OGGETTO: Terna Rete Italia S.p.A. - Procedimento finalizzato all'autorizzazione unica ai sensi dell'art. 1-sexies del D.L. 29/8/2003, n. 239, conv., con mod. dalla legge 27/10/2003, n. 290 e s.m., alla costruzione e all'esercizio della variante localizzativa dell'elettrodotto a 380 kV "Pantano-Priolo" tra i sostegni 76 e 82 (autorizzato con decreto interministeriale n. 239/EL-227/266/2018 del 18 febbraio 2018) ed opere connesse, site nel Libero Consorzio Comunale di Siracusa, nei Comuni di Carlentini, Melilli ed Augusta (SR). **Riferimento MiSE n. EL-227VL-bis Notifica D.P. n. 559/GAB del 21/07/2023 di Intesa Regionale.**

Intesa della Regione Siciliana, ai sensi dell'art. 1-sexies, co. 4-*quaterdecies*, del D.L. 29/8/2003, n. 239 e s.m., conv. con mod., dalla legge 27/10/2003, n. 290, al rilascio di autorizzazione unica da parte del Ministero dell'Ambiente e della Sicurezza Energetica (che ha assunto, in virtù del D.L. n. 173/11.11.2022, le competenze del soppresso Ministero della Transizione Ecologica, nonché le competenze in materia di sicurezza energetica dovendo provvedere alla individuazione e attuazione delle misure atte a garantire la sicurezza, la flessibilità e la continu

Figura 1 - Il sito, il tracciato esistente e la variante

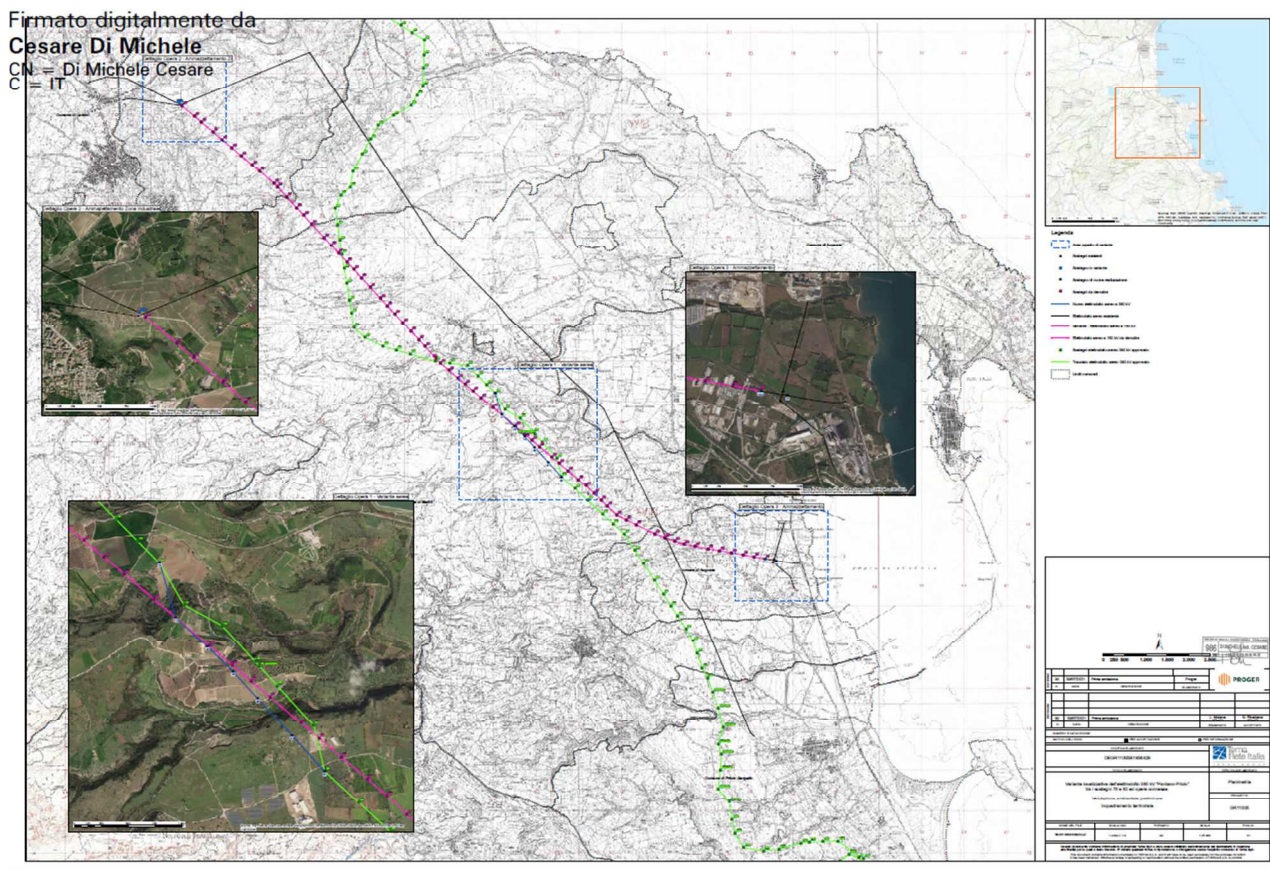
I comuni interessati dall’opera, Carlentini, Augusta e Melilli, ricadono nella provincia di Siracusa. (Planimetria - Fig.1).

- Il nuovo tratto aereo, elimina l’interferenza del sostegno 79 e delle adiacenti campate con l’area archeologica di Contrada Fossa e Pantalone. Inoltre, non interessa zone di importanza storica, culturale o archeologica ai sensi degli artt. 10 e 136 del D. Lgs.42/2004. Interessa, come il precedente progetto approvato, “aree e siti di interesse archeologico” vincolate ai sensi dell’art.142 lett. m) del D.Lgs. 42/2004”. Il sostegno 73/A dell’elettrodotto “Lentini RT - Megara RT” sito nel Comune di Augusta ricade in “aree e siti di interesse archeologico” vincolate ai sensi dell’art.142 lett. m) del D.Lgs. 42/2004”. Il sostegno 10/A della linea “Lentini RT - Megara RT” ricade in aree individuate quale “immobili ed aree di notevole interesse pubblico sottoposte a vincolo paesaggistico ex art.136, del D.Lgs. 42/2004 s.m.i.” La parte di elettrodotto Lentini RT - Megara RT da demolire, interferisce direttamente con aree individuate quale “immobili ed aree di notevole interesse pubblico sottoposte a vincolo paesaggistico ex art.136, del D. Lgs. 42/2004 s.m.i.” con 4 sostegni e con 5 sostegni “aree e siti di interesse archeologico” vincolate ai sensi dell’art.142 lett. m) del D. Lgs.42/2004.

Figura 2 - Carta delle Aree protette e Siti Rete Natura 2000

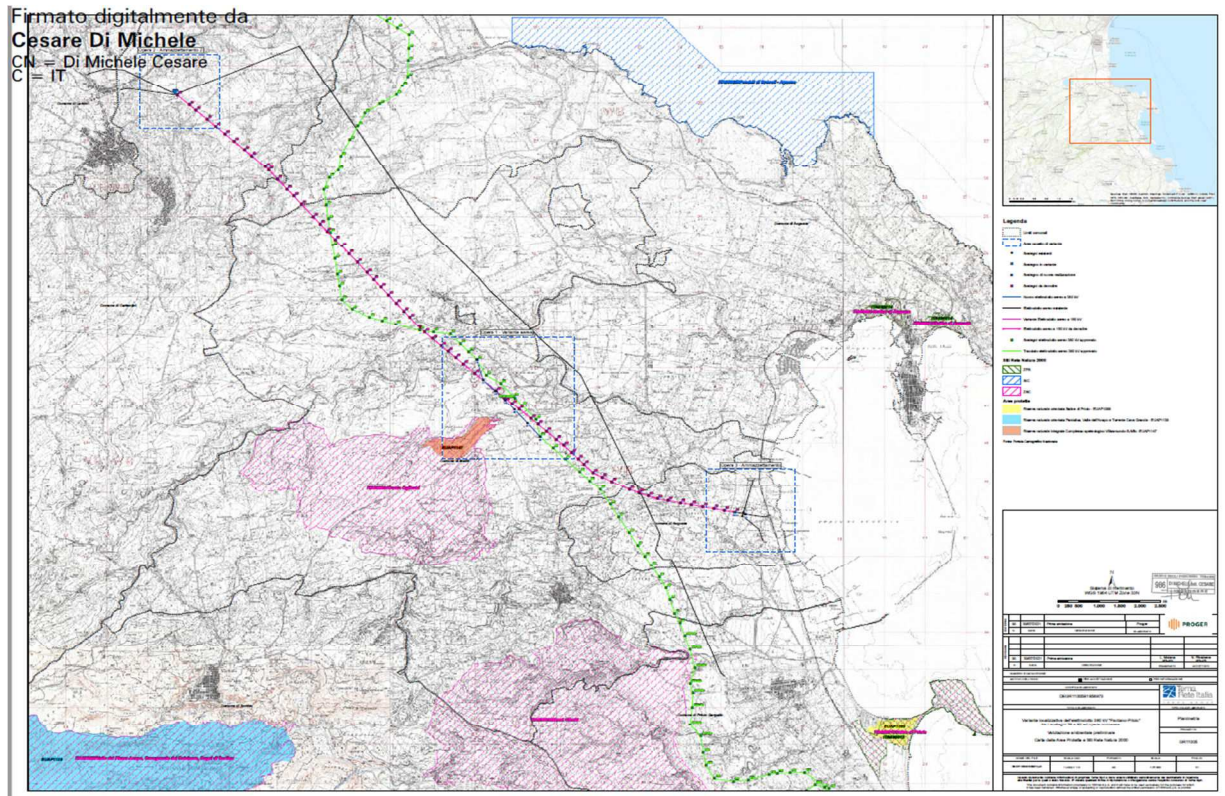
- Della totalità degli interventi in progetto 3 sostegni della linea da demolire ricadono nell’ambito della perimetrazione del SIN “Priolo”. Dalla consultazione dello stato di procedura della bonifica dei siti contaminati, presentata dal Ministero dell’Ambiente a Dicembre 2018, non risultano avviate procedure di bonifica per l’area interferita. Inoltre, dalla consultazione dell’Annuario dei dati ambientali della Sicilia aggiornato al 2019 è risultato che gli interventi in progetto non sviluppano interferenze con siti potenzialmente contaminati e/o per i quali devono essere avviate o sono in corso le procedure di bonifica.

- Gli interventi in progetto non interferiscono direttamente con aree sottoposte a Vincolo Idrogeologico (RD 3267/1923). Le aree vincolate più prossime agli interventi in progetto si trovano a circa 200 m dal nuovo sostegno 10/A e a circa 70 m dalla linea in demolizione. Dalla consultazione del Piano Stralcio per l'Assetto Idrogeologico, è emerso che gli interventi in progetto non interferiscono direttamente con aree a Pericolosità e Rischio Frana né con aree a Pericolosità e Rischio Idraulico.
